**Commission économique pour l'Europe****Comité des transports intérieurs****Forum mondial de l'harmonisation des Règlements  
concernant les véhicules****183<sup>e</sup> session**

**Accord de 1958 :****Examen de projets d'amendements à des Règlements ONU existants,  
soumis par le GRE****Proposition de complément 7 à la série 01 d'amendements  
au Règlement ONU n° 113 (Projecteurs émettant  
un faisceau de croisement symétrique)****Communication du Groupe de travail de l'éclairage  
et de la signalisation lumineuse\*.\*\***

« Figure C

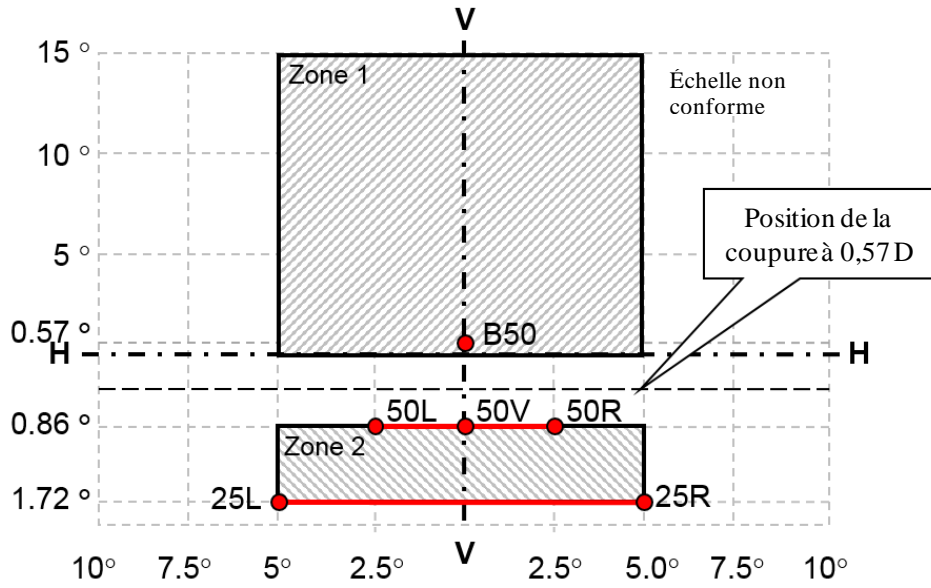
Annexe 3

Figure C, lire :

Points d'essai du faisceau de croisement et zones pour un projecteur de la classe B :
